Утверждено и введено в действие
[Приказом](#) Министерства строительства
и жилищно-коммунального хозяйства
Российской Федерации
(Минстрой России)
от 30 декабря 2020 г. N 923/пр

**ИЗМЕНЕНИЕ N 1 К СП 265.1325800.2016
"КОЛЛЕКТОРЫ КОММУНИКАЦИОННЫЕ. ПРАВИЛА ПРОЕКТИРОВАНИЯ
И СТРОИТЕЛЬСТВА"**

**Дата введения
1 июля 2021 года**

Приложение В Минимальные классы бетона, применяемые для конструкций коллектора

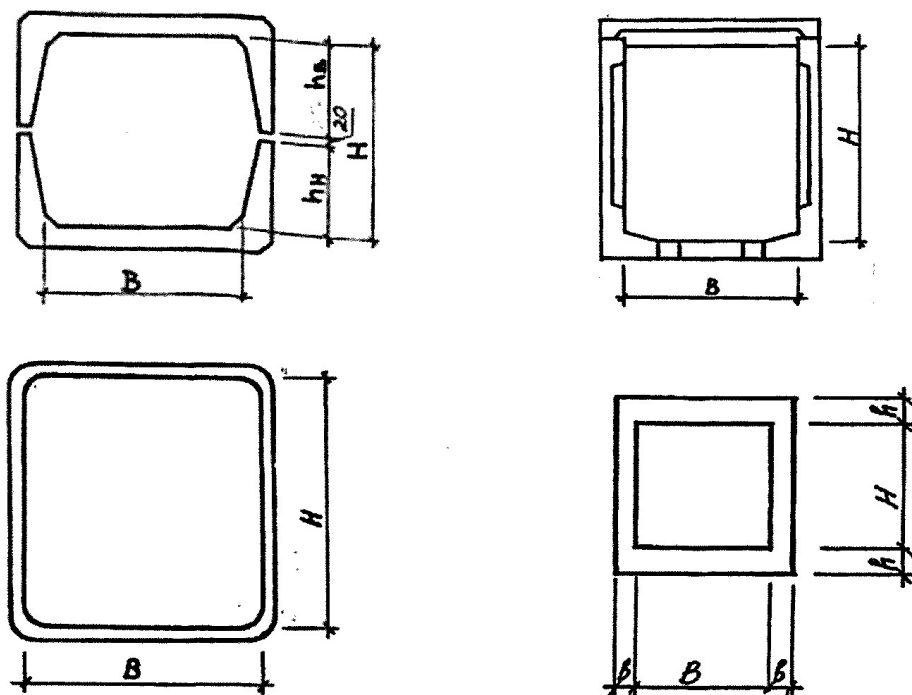
Исключить статус: "(обязательное)".

Рисунок Г.2 - Типовые однопролетные коллекторы

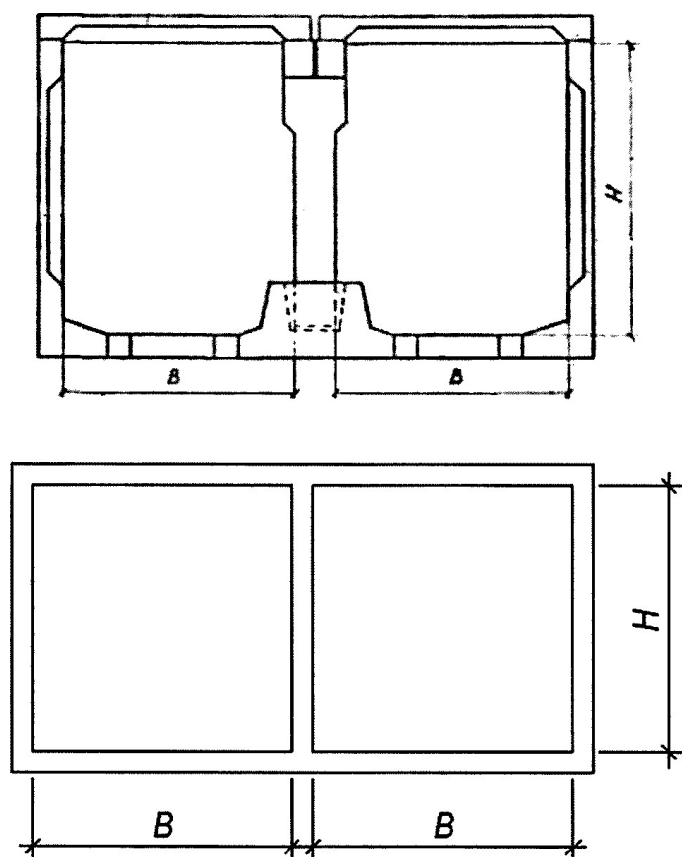
Дополнить рисунками Г.2 - Г.4 в следующей редакции:
